**Modulo per la presentazione delle osservazioni per i piani/programmi/progetti sottoposti a procedimenti di valutazione ambientale di competenza statale**

ID: Codice procedura (ID\_VIP/ID\_MATTM):10844

Impianto per la produzione di energia elettrica da fonte eolica, costituito da 6 aerogeneratori della potenza complessiva di 37,2 MW, un sistema di accumulo da 25 MW e relative opere connesse in località "Rempillo" nel comune di Pitigliano (GR).

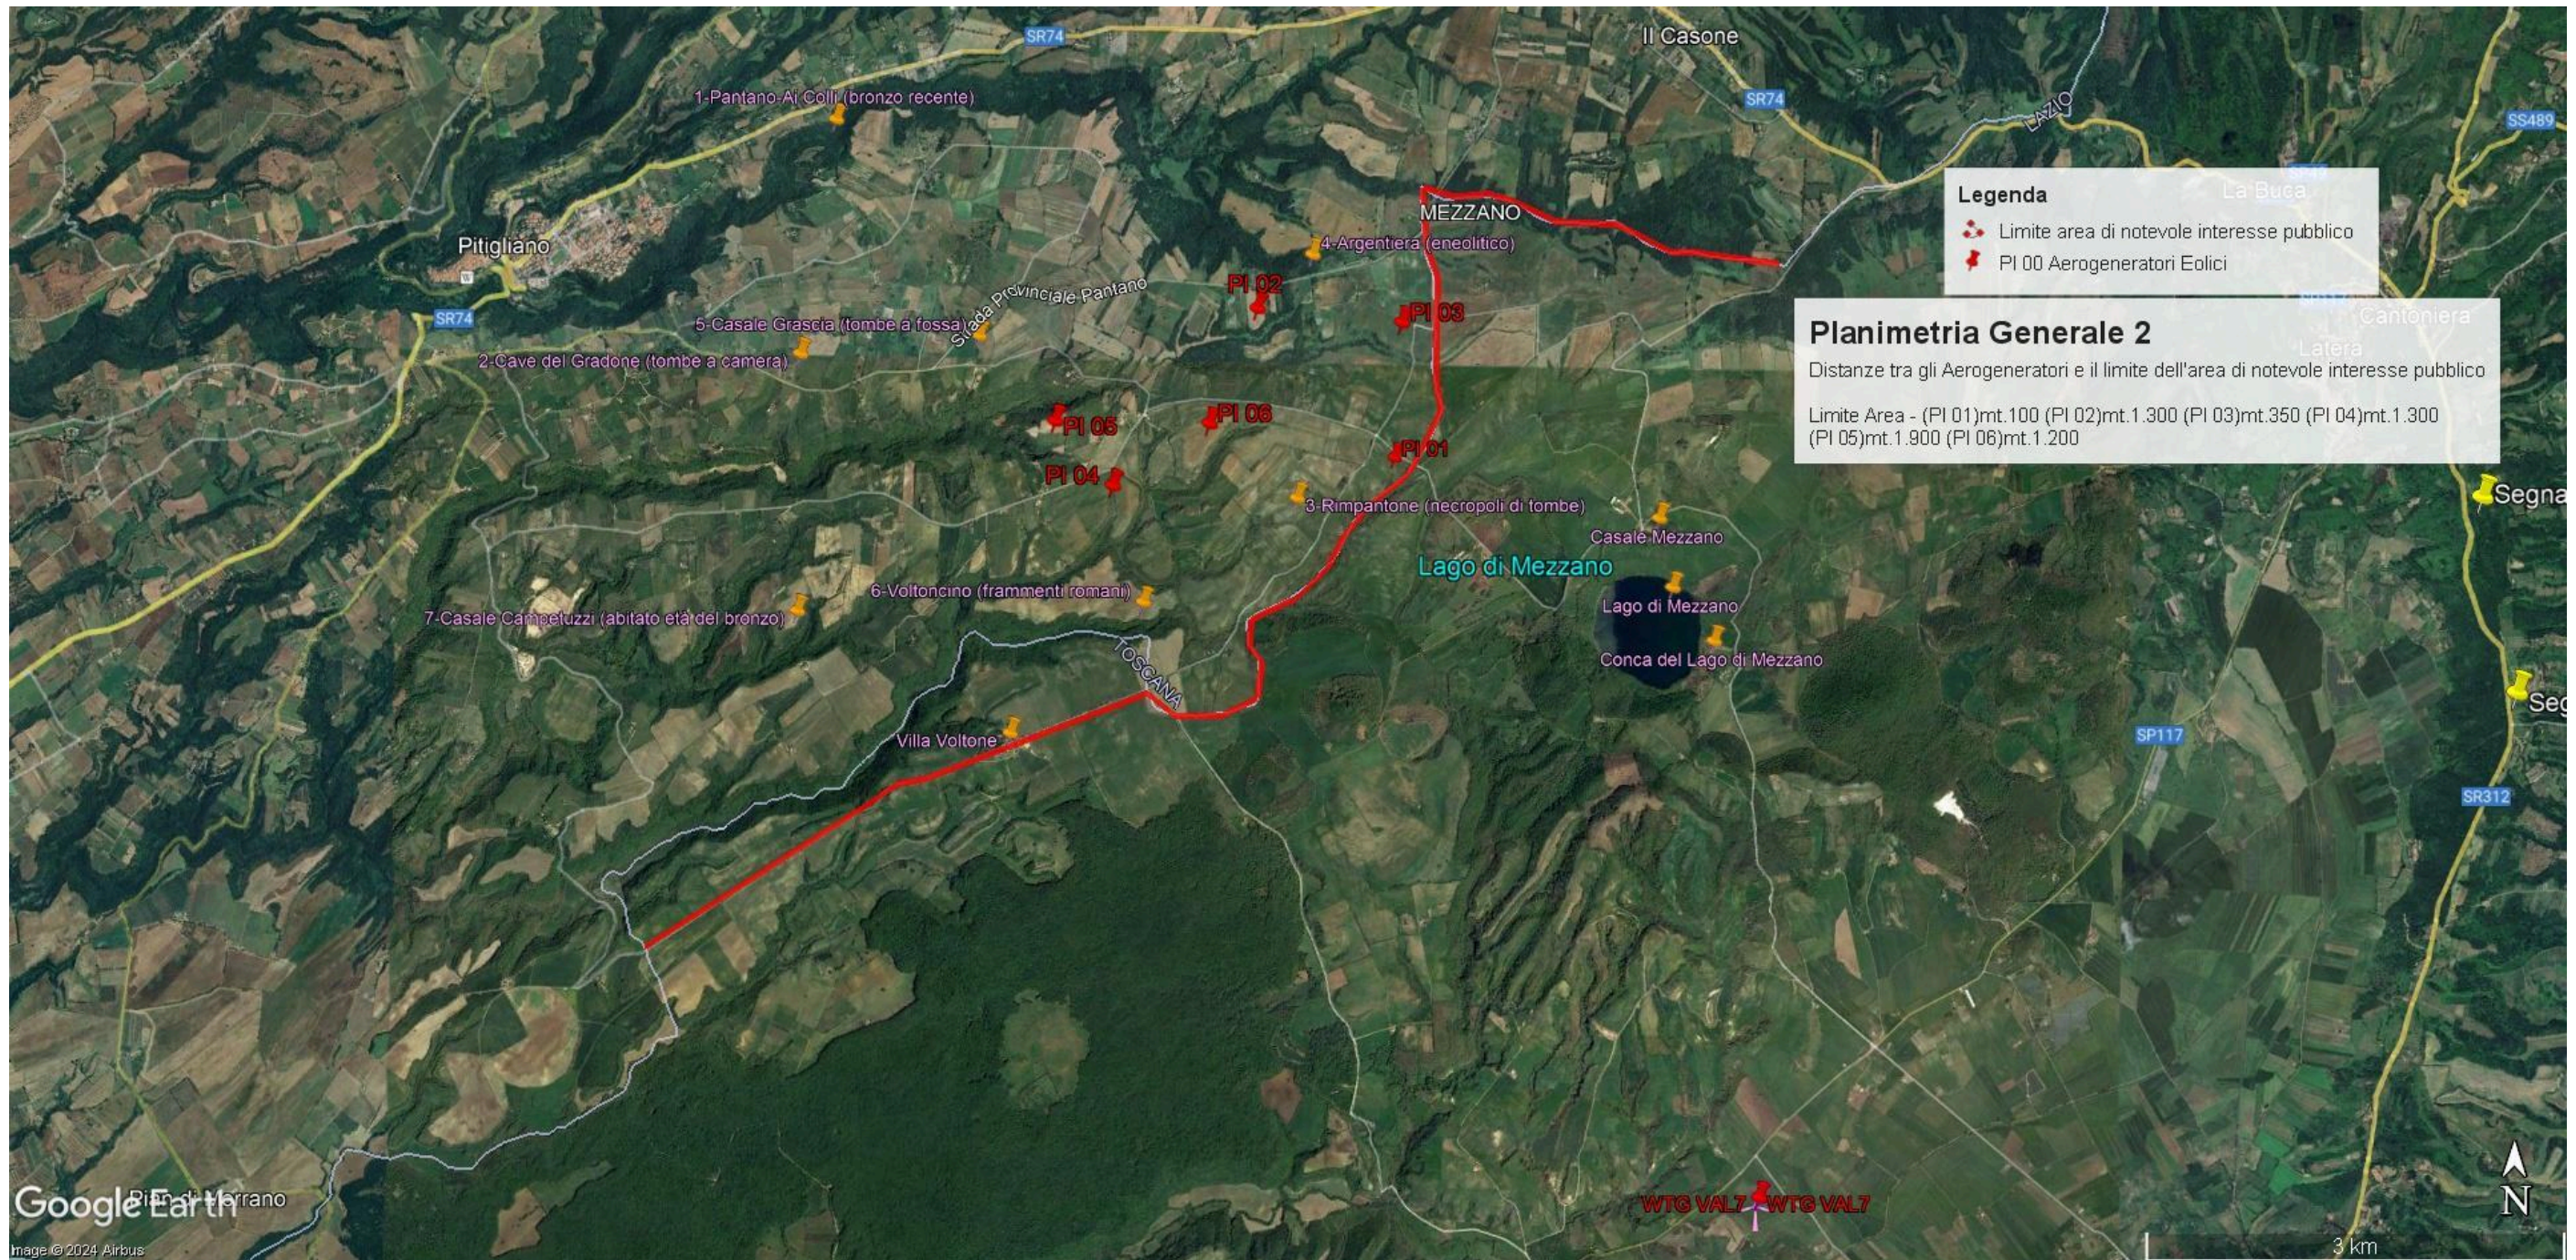
In sintesi, visti l'art. 20 comma 8 lettera c) quater del D.Lgs n 199/2021 e le Linee guida nazionali appena citate, considerato l'enorme impatto dell'impianto eolico industriale denominato "Rempillo" sulla zona paesaggistica di notevole interesse pubblico ben individuata nelle immagini n.1 e n. 2 e sui Beni Culturali evidenziati nell' immagine n. 3 dell'Allegato alle presenti Osservazioni, per la collocazione delle pale P04 e P05 direttamente all'interno del perimetro di un'area archeologica e per gli impatti anche sull'area intermedia e vasta dei pregiati territori laziali della Tuscia settentrionale e in particolare di quelli del pitiglianese ricco di emergenze agricole, naturalistiche, storiche e archeologiche del periodo etrusco ma non solo, si chiede che venga negata l'autorizzazione all' insediamento dell'impianto eolico denominato "Rempillo".

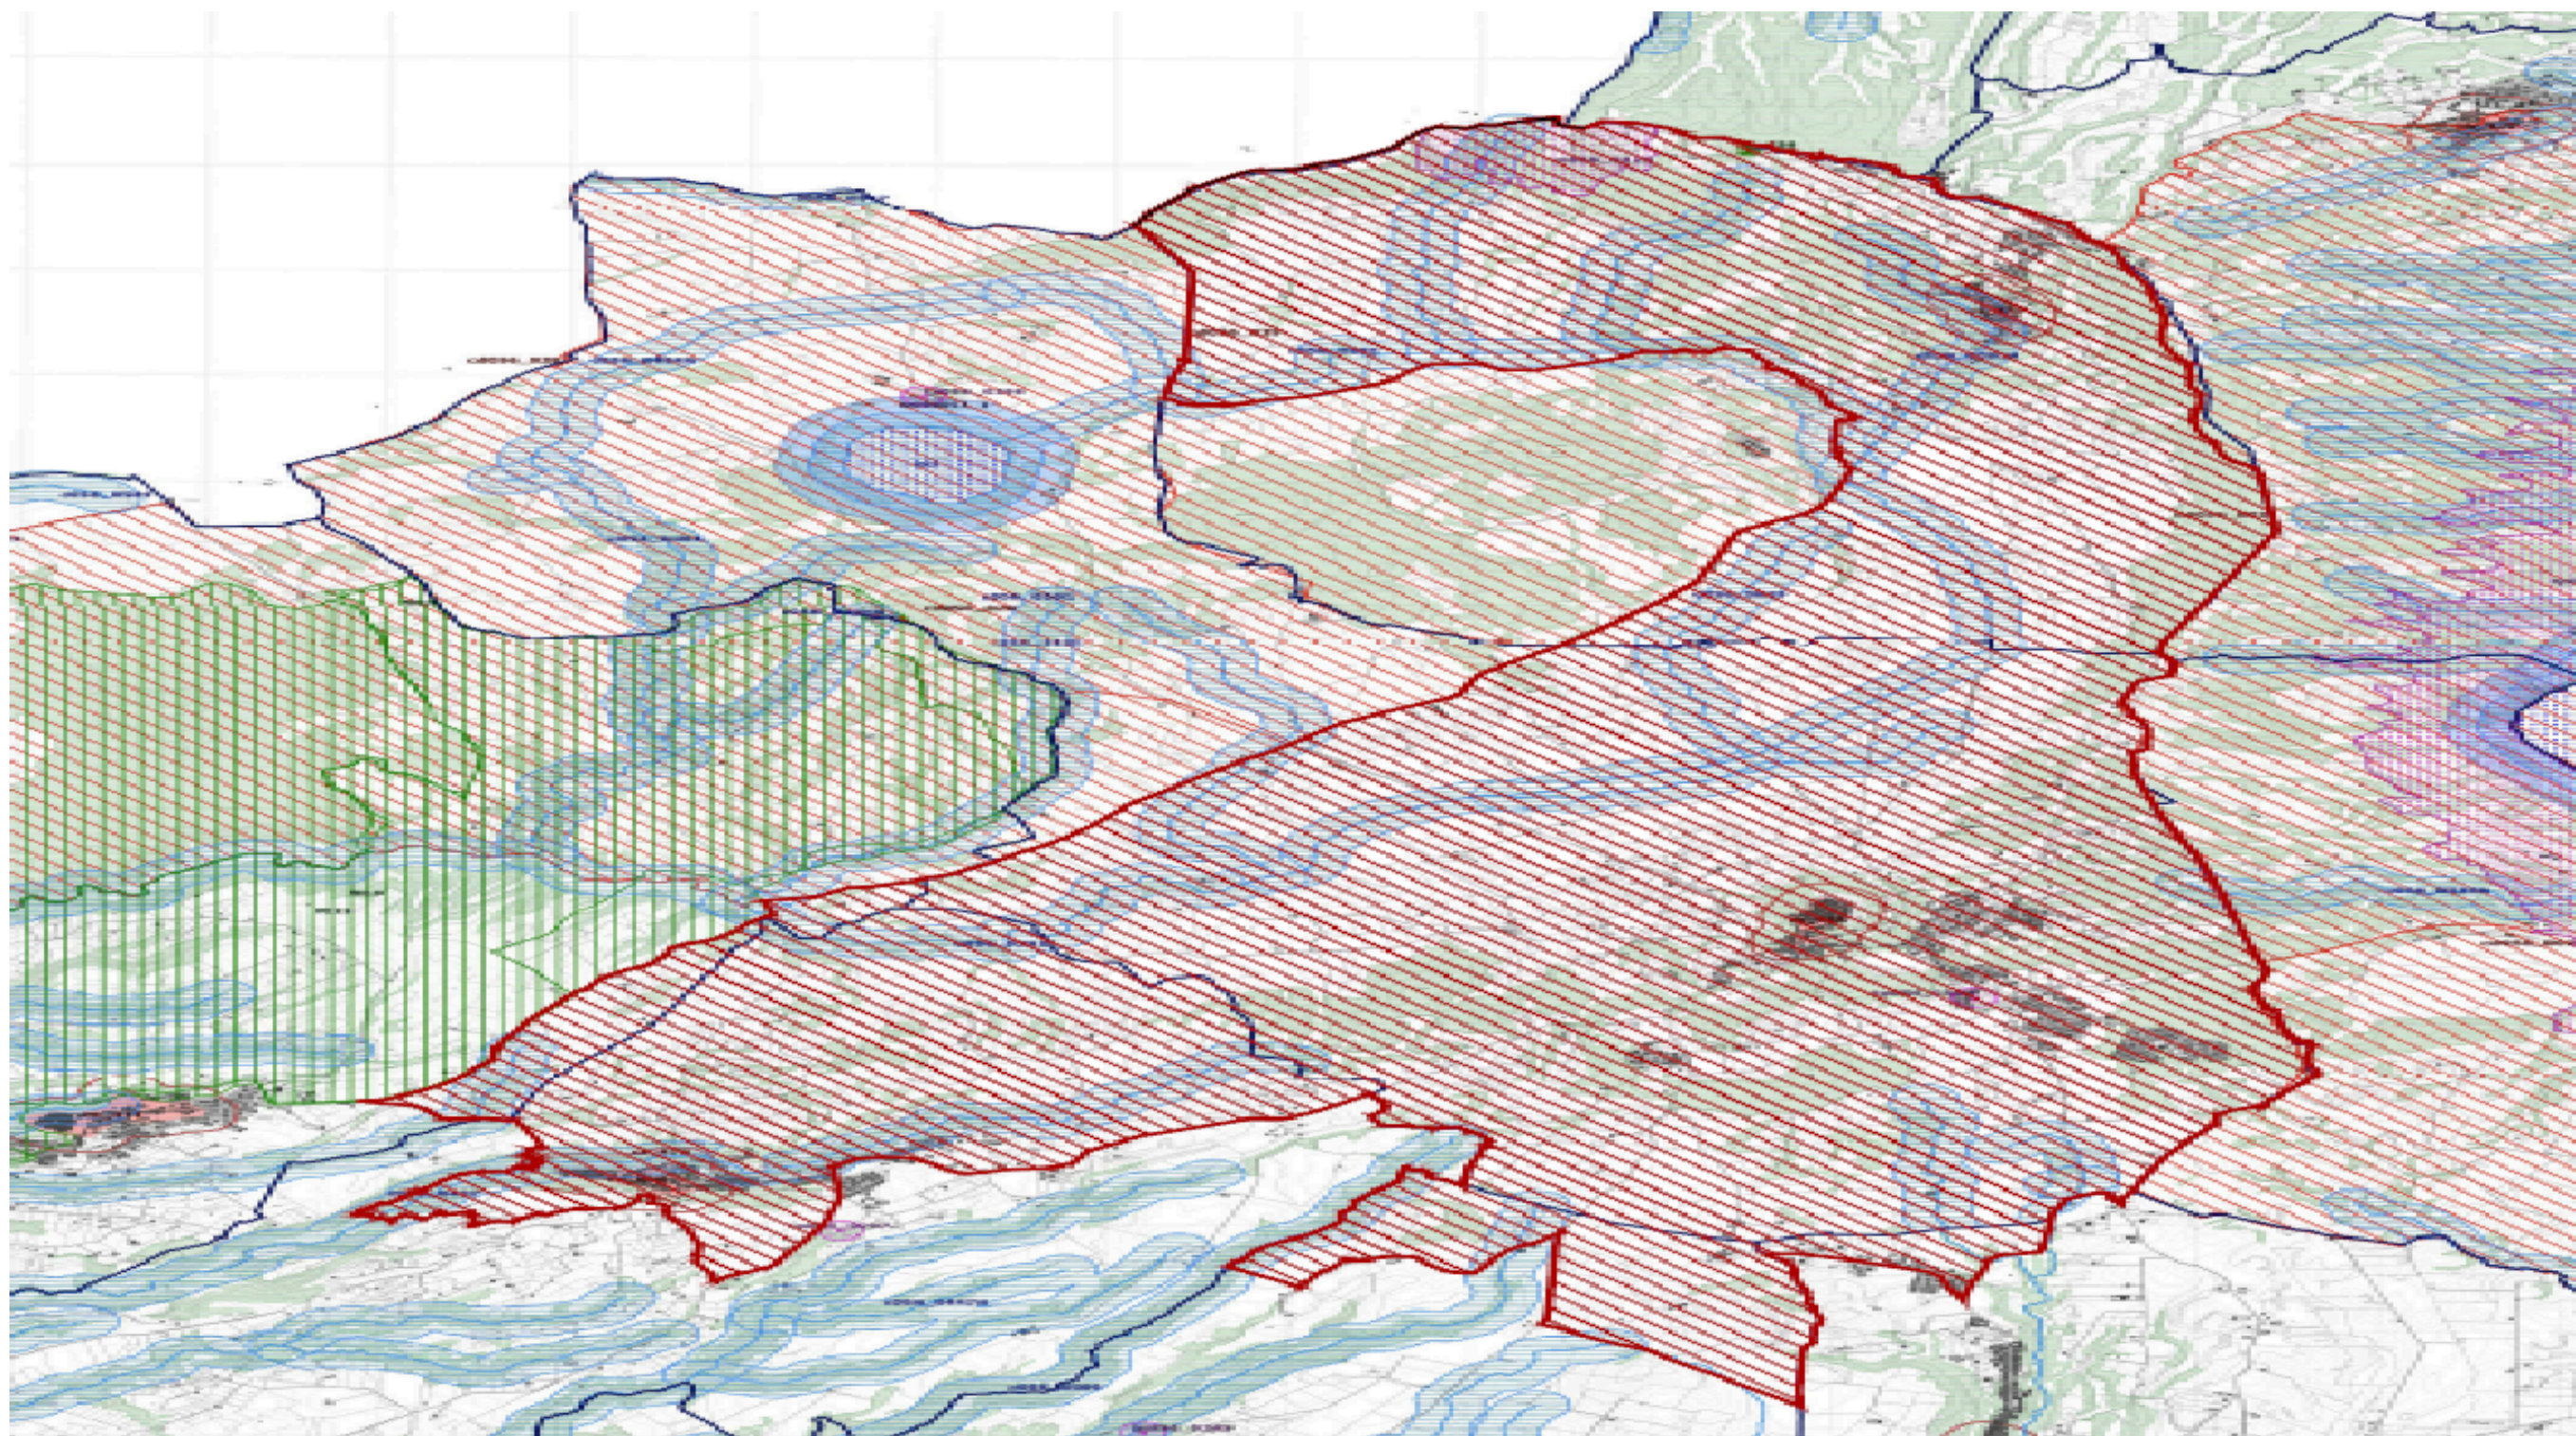
l'immagine n. 2 dell' ALLEGATO) all'area di notevole interesse pubblico " Conca del lago di Bolsena" (D.M. 24.10.1960). Praticamente una vasta zona che per interesse paesaggistico e naturalistico oltre che storico, archeologico e identitario rappresenta un unicum nel panorama nazionale.

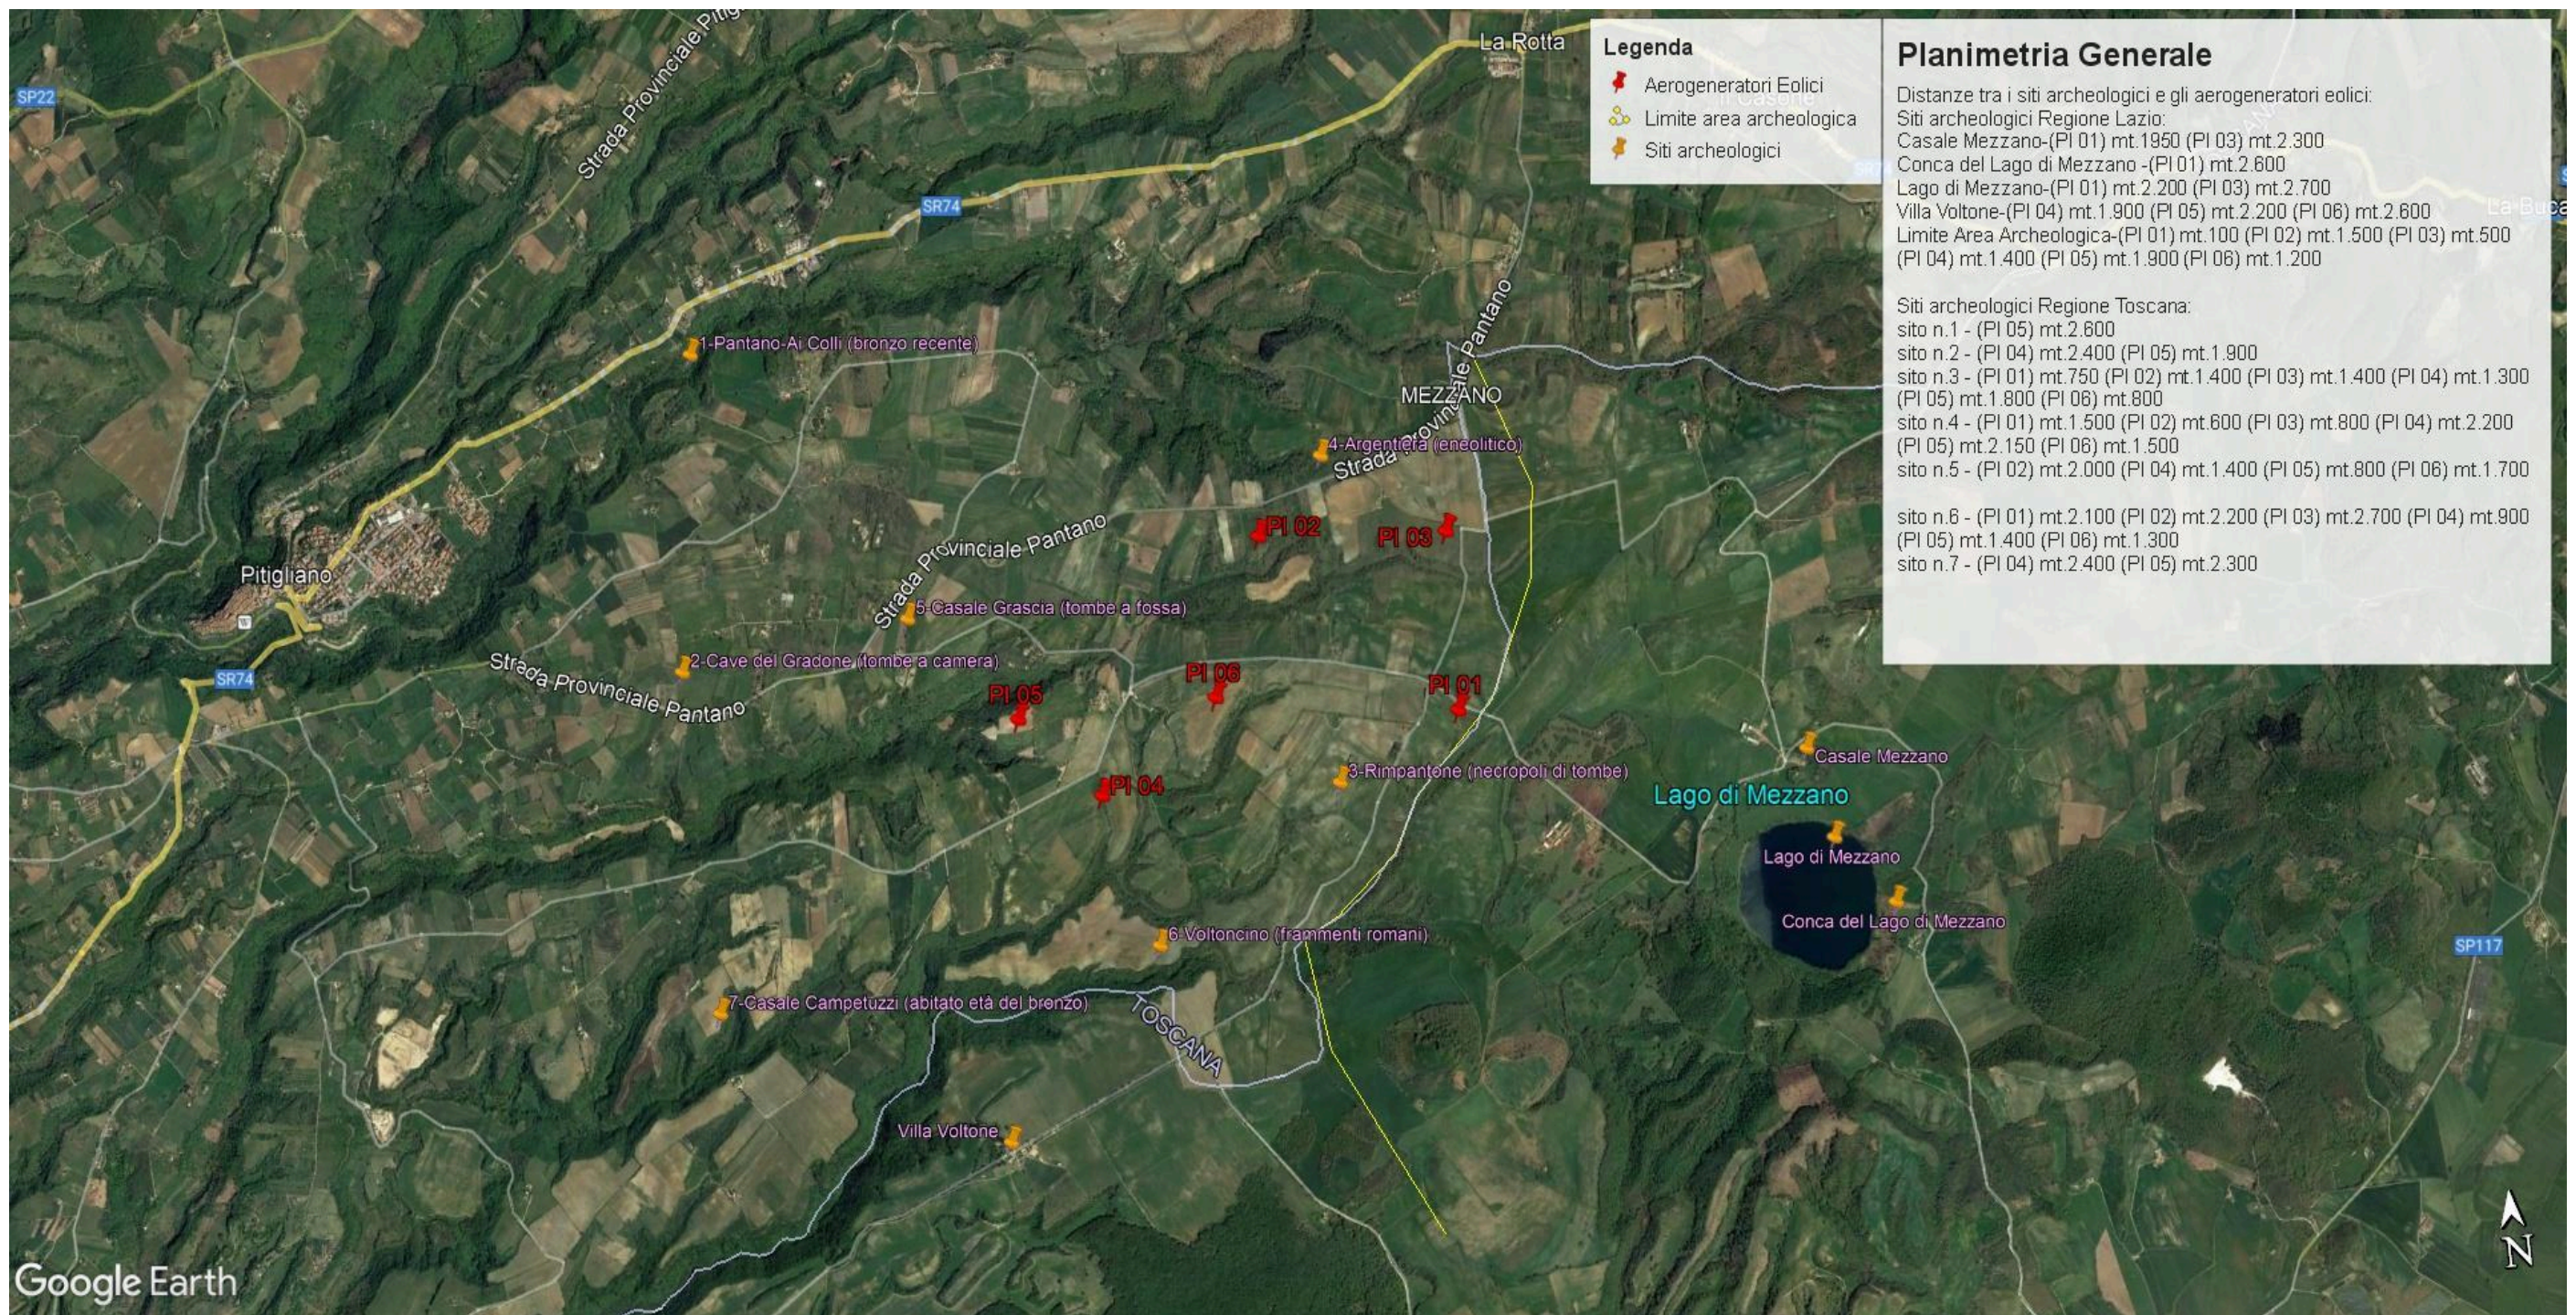
Inoltre, la zona in cui insisterebbe l'impianto eolico industriale Rempillo è compresa nelle fasce di rispetto di 3 km di diversi beni archeologici tutelati dalla parte II del Codice dei Beni Culturali (vedi

Allegato, immagine n. 3). Inoltre le pale P04 e P05 ricadono all'interno di un'area archeologica che la Proponente vorrebbe cancellare per il semplice fatto che non è riportata nel documento regionale ma nel documento provinciale come meglio dettagliato nell'Osservazione n. 5. Alla luce di quanto documentato appare chiaro quindi che la collocazione dell'impianto non ha tenuto conto alcuno dei vincoli dell'area nella quale è stato progettato e l'inserimento dell'impianto eolico nel paesaggio e sul territorio non è corretto (Allegato IV delle Linee guida nazionali di cui al D.M dello Sviluppo economico del 10.09.2010).
